Avis hydrogéologique sur la rénovation et les conditions de protection du captage alimentant le refuge de la Lavey

Par courrier en date du 26 novembre 2024, j'ai été désigné, par l'Agence Régionale de Santé, comme hydrogéologue agréé pour émettre un avis sur le captage de la Lavey, dans le cadre du projet de rénovation et d'extension du refuge, avec une attention particulière sur les points suivants :

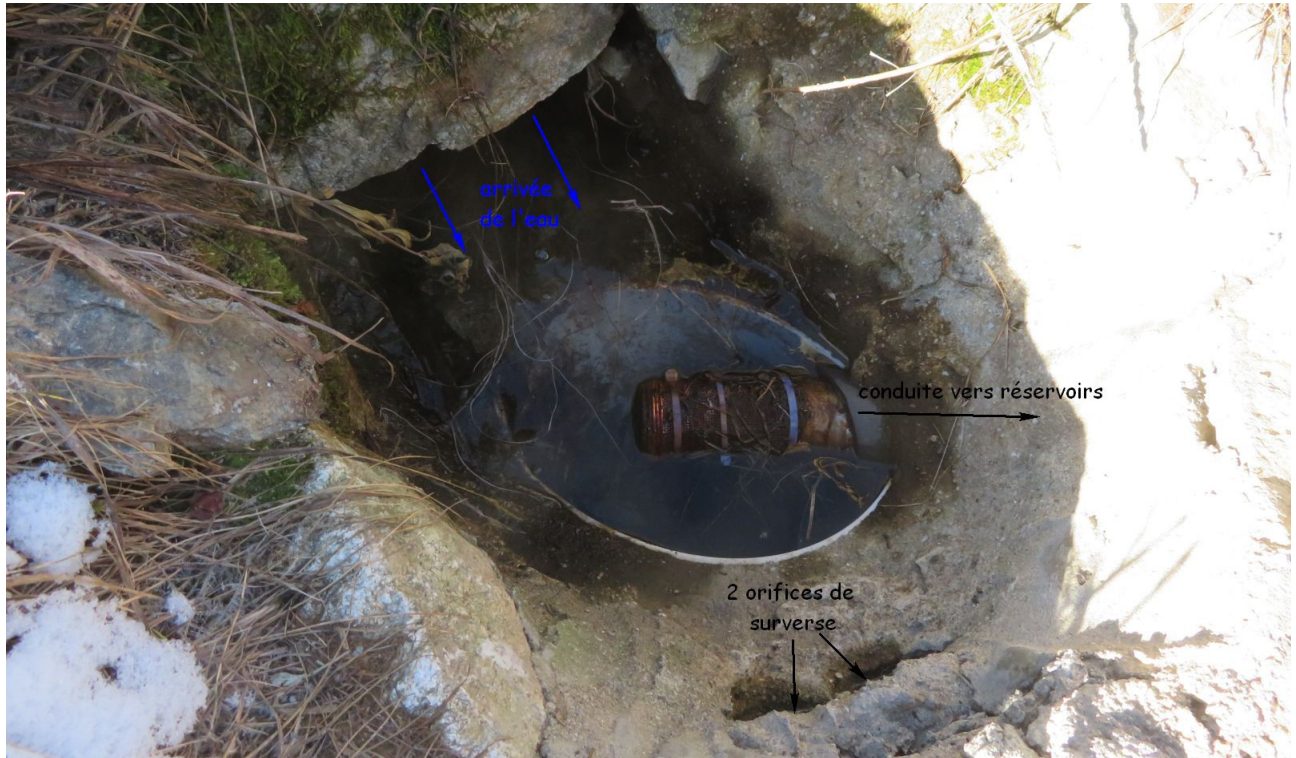
La source alimentant actuellement le refuge est celle qui a alimenté le hameau de la Lavey depuis sa création. Il n'en existe pas d'autre présentant un caractère pérenne. Ce captage plus que séculaire a été réalisé avec des moyens techniques limités, selon les pratiques de l'époque, en collectant pratiquement sur place l'eau qui sortait naturellement à la base du gros éboulis situé un peu au dessus à l'Ouest du hameau. Des aménagements ont été réalisés ultérieurement, en particulier la mise en place de dispositif de stockage de l'eau captée.

Un petit canal a été creusé dans le terrain naturel, à environ 30 cm de profondeur, et étayé avec des pierres plates avant d'être recouvert avec les matériaux extraits, probablement non imperméables. Ce captage est donc excessivement superficiel. Le canal d'environ 20 cm de largeur a été sondé sur environ 70 cm de longueur, mais il est possible qu'il se prolonge encore un peu vers l'amont.

L'espace d'écoulement de l'eau dans le canal est partiellement occupé par d'abondants filaments racinaires, communément appelés queues de renard. J'ai pu en extraire une partie (photo page suivante). Ces racines sont très probablement celles que deux arbustes situés un peu plus haut développent pour venir chercher l'eau plus facilement. Ce type de situation est toujours dangereuse pour un captage. Un développement excessif des racines peut boucher un drain et obliger l'eau à chercher un cheminement différent.

L'arrivée du canal a été aménagée sommairement en petit regard maçonné autour d'une cuvette en plastique. Une crépine à maille excessivement fine est emboîtée dans la conduite vers les cuves de stockage. Le risque de colmatage de cette crépine est très élevé, en particulier par des débris végétaux (décomposition des racines) ou toutes autres particules pouvant s'introduire très facilement dans le regard. On sait qu'à plusieurs reprises, les gardiens ont eu des soucis de remplissage des cuves, en raison du colmatage de la crépine qui n'absorbait qu'un débit insuffisant, alors qu'une grande partie du débit du captage était évacuée par les orifices de surverse.

Ce regard sommaire ne dispose d'aucune couverture étanche. Il est simplement recouvert par deux grosses pierres non jointives, incapables d'empêcher de petits animaux de pénétrer dans le captage.

Le but de l'opération est de remplacer le captage existant par un nouvel ouvrage réalisé dans les règles de l'art, collectant l'intégralité du débit naturel disponible, et présentant de meilleures garanties d'étanchéité et de sécurité.

Le principe de base de la réalisation du nouveau captage reste le suivant :

- excaver un espace autour de l'arrivée d'eau, en respectant soigneusement l'horizon imperméable sous-jacent ;

- établir un muret bien ancré sur les côtés ainsi que dans le niveau imperméable, de façon à collecter la totalité des eaux ; une conduite étanche d'au moins 80 mm de diamètre (fonte, acier inox ou PVC alimentaire) est scellée à la base du mur-barrage pour écouler l'eau captée jusqu'à l'ouvrage de

–un drain (tube crépiné de forage conseillé, à haut coefficient d'ouverture) est installé dans l'espace de collecte, en continuité amont de la conduite étanche ; sa surface totale d'ouverture doit être suffisante pour absorber tout le débit de crue, sous peine d'un risque de mise en charge préjudiciable au captage ; comme ce débit de crue n'est pas connu, il est conseillé de mettre à profit une période de forte fonte de neige au printemps 2025 pour l'évaluer ;

–un massif filtrant doit remplir tout l'espace de captage autour du drain et jusqu'au terrain naturel ; son rôle est de maintenir la stabilité du terrain en place tout en permettant l'écoulement de l'eau vers le drain ; il est constitué de graviers roulés, lavés et calibrés d'une granulométrie indicative de 5 à 15 mm (et surtout pas de blocs ou pierres cassées comme c'est indiqué en pages 25 et 28 du rapport SCERCL) ; la largeur des fentes du drain doit être nécessairement inférieure au diamètre des plus petits grains du gravier additionnel ; l'extrémité amont du drain est fermée, pour ne pas laisser entrer le gravier directement dans le tube;

–tout l'espace captant est recouvert d'un géotextile et d'une chape de béton, en parfaite continuité avec le muret, pour assurer l'étanchéité supérieure et la protection de cette zone sensible ;

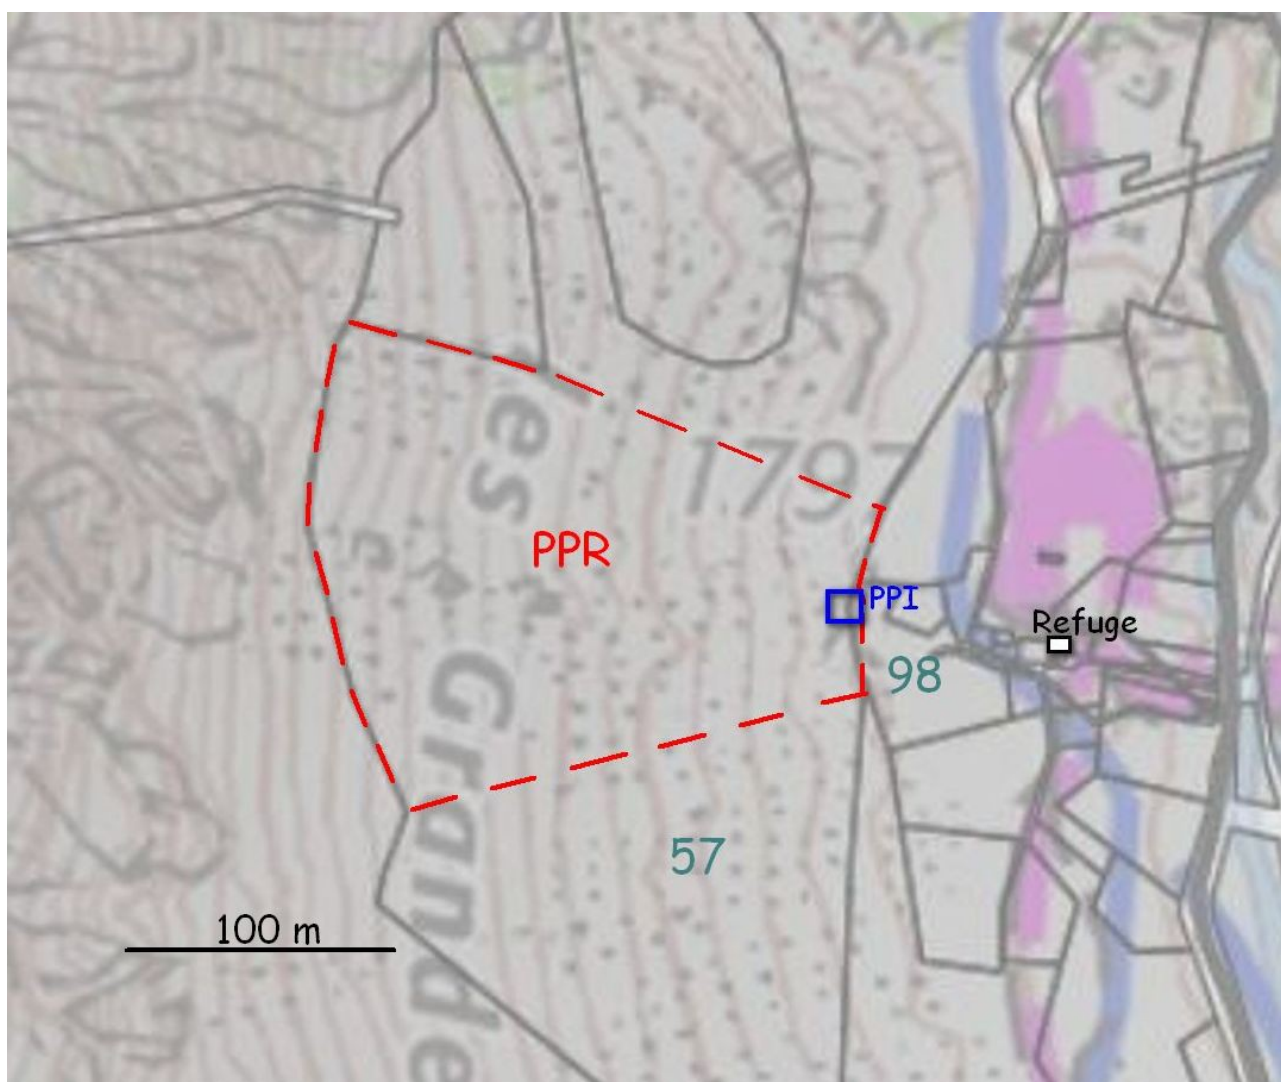
Un Périmètre de Protection Immédiate de forme carrée, de 15 m de côté, s'étendra principalement en amont du captage rénové, avec sa limite inférieure juste en contrebas de l'ouvrage de décantation. Le tracé des limites de ce PPI est réalisé sur le fond de plan du bureau Atelier 17c où figurent les limites cadastrales recalées sur la photographie aérienne.

Sur cette base, le PPI contient une partie de la parcelle 98 de la section G, appartenant déjà à la FFCAM, mais s'étend aussi en amont sur une partie de la grande parcelle G 57.

Ce périmètre concerne un secteur où d'énormes blocs de rocher sont accumulés, et il est impossible de le clôturer selon le tracé carré indiqué. Une cheminement entre les blocs avait été trouvé pour la protection du captage actuel ; il est matérialisé sur le terrain par plusieurs piquets en fer, et son tracé s'inscrit de façon restreinte à l'intérieur du périmètre carré proposé. Il devra être adapté pour s'en approcher au mieux.

Il n'est pas possible d'établir une clôture permanente. Une clôture amovible, de type filet à moutons, sera mise en place dès que possible (fonte de la neige) en début de saison, pour matérialiser le périmètre, et en empêcher physiquement l'accès à certains animaux. En outre, un panneau informatif judicieusement placé, directement au regard de captage par exemple, pourrait rappeler aux clients du refuge ou randonneurs de passage l'interdiction d'accès à ce périmètre, et éviter des pratiques inadaptées du type « WC sauvage à l'abri des blocs ».

Un Périmètre de Protection Rapprochée s'étendra jusqu'à environ 200 m (distance projetée) en amont du captage, dans la grande pente d'éboulis et blocs jusqu'à proximité de la base des escarpements rocheux. Les parcelles concernées par ce périmètre sont, pour parties, les parcelles 57 et 98 de la section G, pour une surface totale de 28600 m².

- toute construction, à l'exception du captage et de l'ouvrage de mise en charge (le réservoir est prévu hors du PPR),
- tout affouillement ou terrassement,
- toute création de sentier,
- la circulation d'engins (d'ailleurs impossible dans les blocs),
- le stockage, même temporaire, de matériaux, hydrocarbures ou autres produits pour le chantier,
- les dépôts de toute nature, en particulier les matériaux de démolition.
